改善箇所説明図

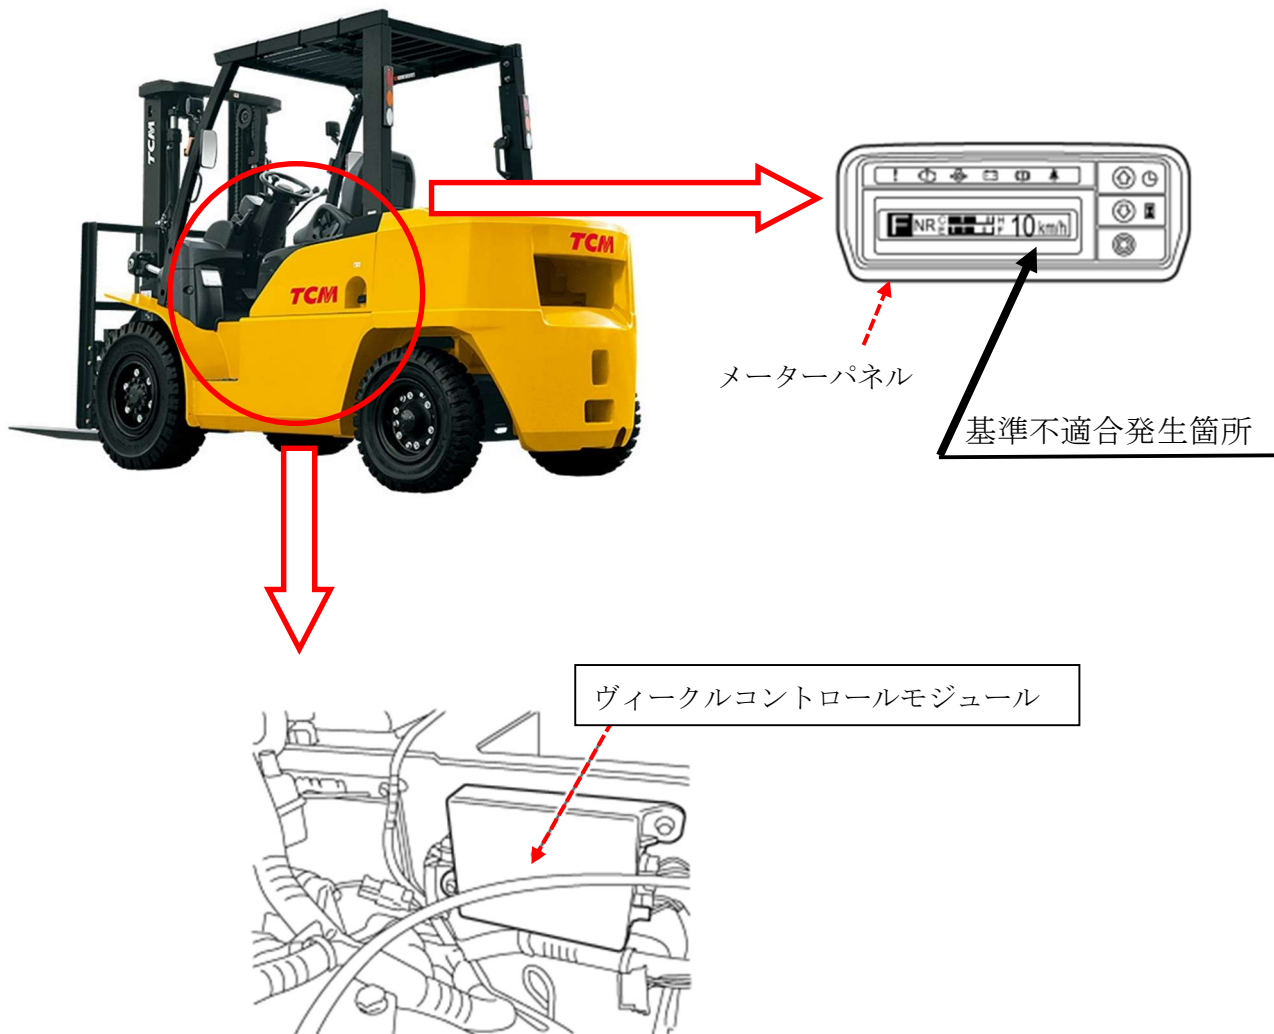
最高速度 20 キロメートル毎時以上のフォークリフトにおいて、生産指示が不適切なため、ソフトウェアの設定が誤っている。そのため、スピードメーターが表示されない。

全車両、正しい設定のヴィークルコントロールモジュールに交換する。

識別：車台番号の末尾の右に白色ペイントを塗布する。
